Présentation de mémoire :

Réduction du nombre de voies pour le boulevard urbain Bonaventure afin de réaliser un parc linéaire consolidé (Entrée de ville Bonaventure)

Rémy Foisy 2022-06

Image 1. Vision initiale de PJCCI

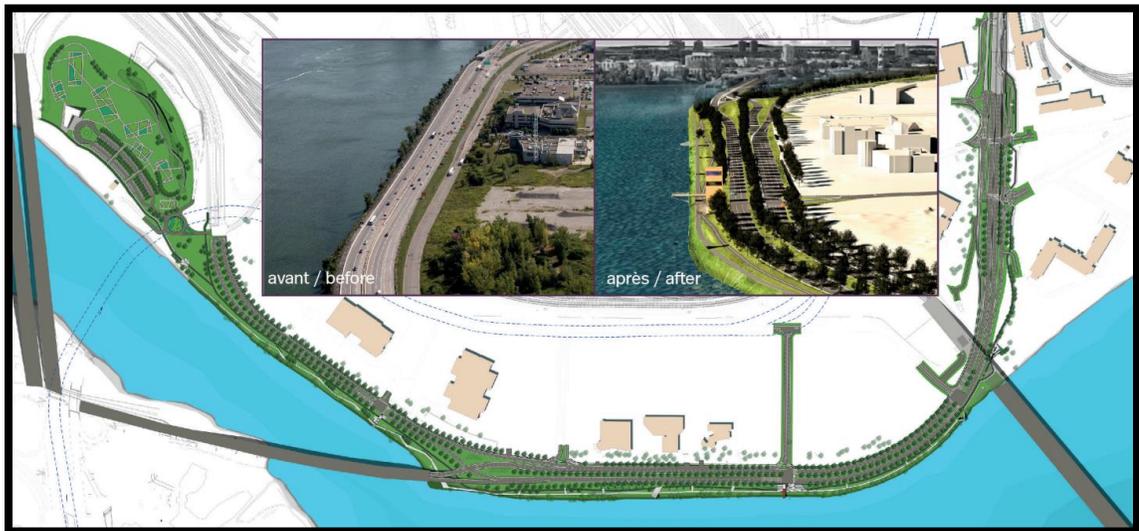
La première recommandation serait de réduire la largeur du boulevard Bonaventure en passant de trois à deux voies de circulation dans chaque direction. La deuxième recommandation est de continuer le boulevard urbain au-delà du pont Victoria et de le prolonger jusqu'à Robert-Bourassa. Les avantages de ces recommandations sont multiples et permettent ultimement la possibilité d'agrandir le parc d'Entrée de ville Bonaventure pour en faire un grand parc linéaire consolidé. Nous discuterons des avantages de ces recommandations ainsi que des impacts sur la circulation.

Voici les bénéfices escomptés en passant de trois à deux voies dans chaque direction pour le nouveau boulevard Bonaventure.

- Sécurité accrue : Une réduction du nombre de voies de circulation peut contribuer à améliorer la sécurité routière. Avec seulement deux voies, les conducteurs ont moins

- Réduire le boulevard urbain Bonaventure proposé par la vision de PJCCI à deux voies de circulation dans chaque direction.
- Prolonger le boulevard urbain Bonaventure proposé par la vision de PJCCI jusqu'au boulevard urbain Robert-Bourassa ce qui permettrait ultérieurement de réaliser un grand parc linéaire consolidé (Entrée de Ville Bonaventure).
